**Государственное бюджетное образовательное
учреждение высшего образования
Республики Крым
«Крымский университет культуры, искусств и
туризма»,
(здание «Дворянского собрания»)
г. Симферополь, ул. Горького, 10а**

ПАСПОРТ ДОСТУПНОСТИ объекта социальной инфраструктуры (ОСИ) № 2

**АКТ ОБСЛЕДОВАНИЯ
объекта социальной инфраструктуры
К ПАСПОРТУ ДОСТУПНОСТИ ОСИ**

Фото 15

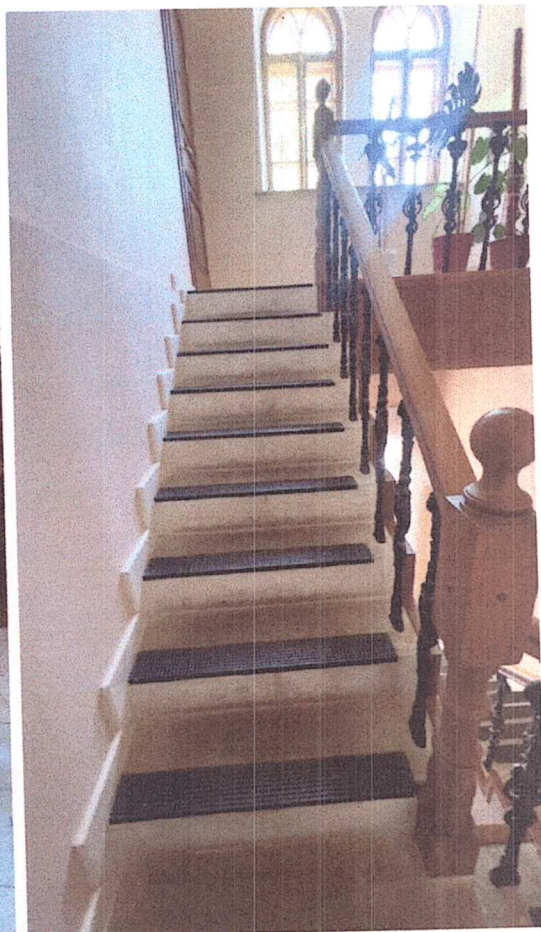
3.2	Лестница (внутри здания)	есть		15- 16	На проступях краевых ступеней лестничных маршей отсутствуют контрастные противоскользящие полосы Лестничные марши не дублируются пандусом или подъемным устройством	С, К	На проступях краевых ступеней лестничных маршей должны быть нанесены одна или несколько противоскользящих полос общей шириной 0,08-0,1 м., контрастных с поверхностью ступени (жёлтого цвета). При перепаде высот пола в здании следует предусматривать пандусы или подъемные устройства.	Капитальный ремонт, реконструкция, организация альтернативной формы обслуживания (дистанционно, на дому и пр.)
